Besluit 73/17

Eerste wijzigingsverordening luchthavenbesluit luchthaven Budel Noord-Brabant

4302980

Bijlage 5 bij Verordening luchthavenbesluit luchthaven Budel Noord-Brabant
Geluidcontouren in Lden als bedoel in artikel 10, eerste lid.

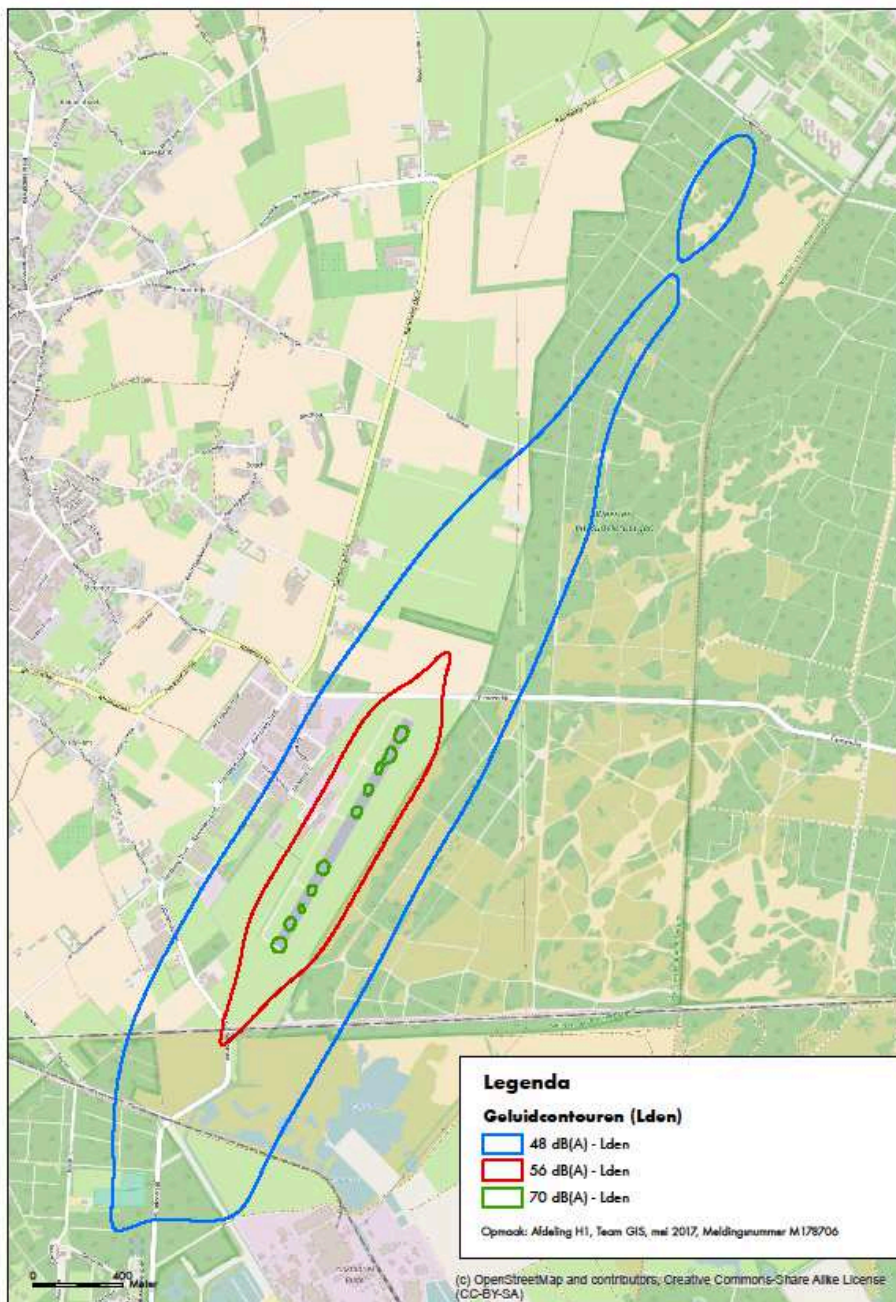
Bijlage 5 komt te luiden:

Bijlage 6 bij Verordening luchthavenbesluit luchthaven Budel Noord-Brabant
Externe veiligheidscontouren, als bedoeld in artikel 11, eerste lid.

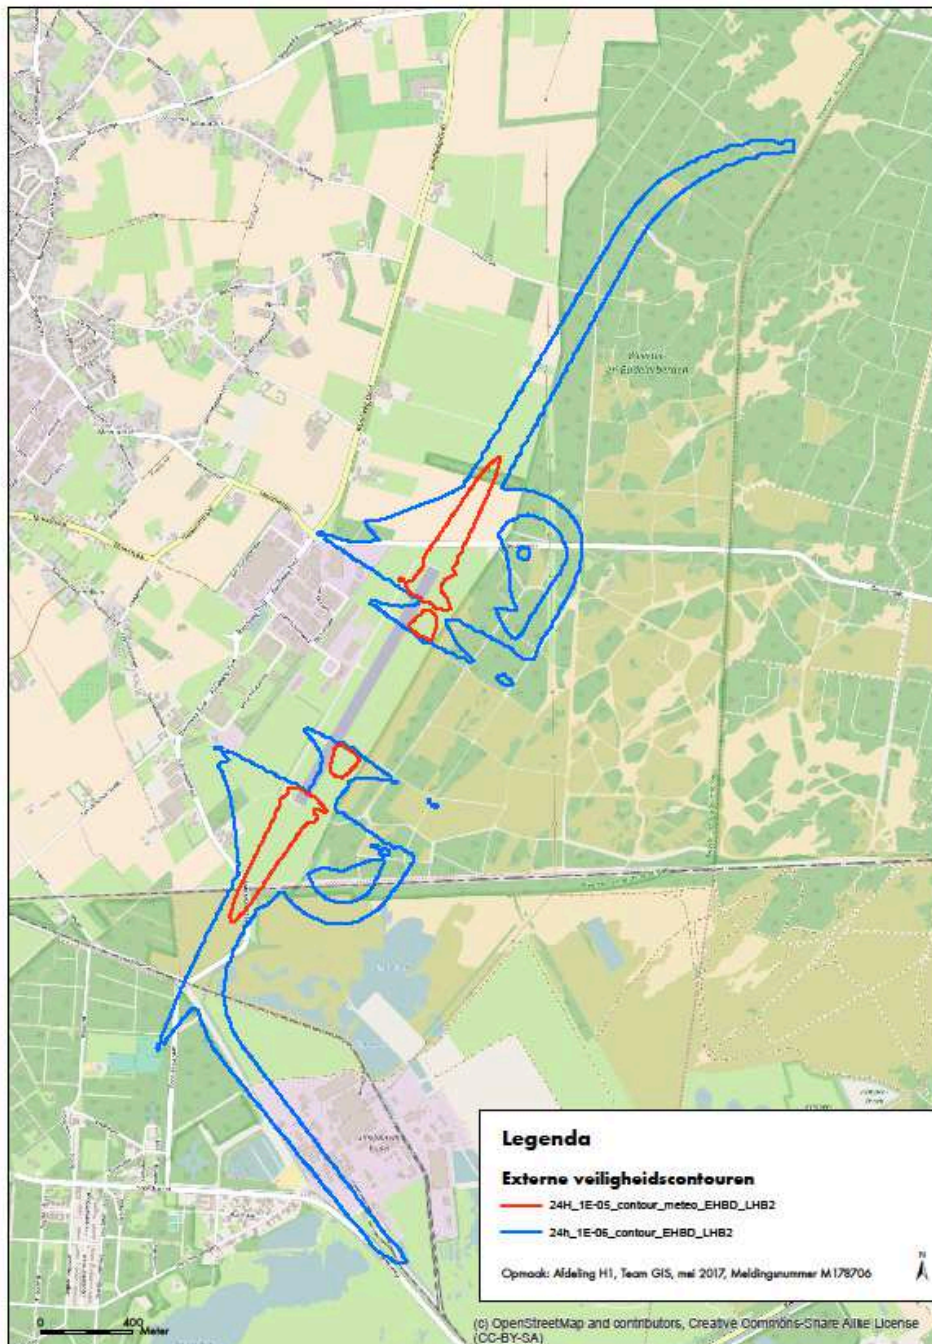
I.
Bijlage 6 komt te luiden:
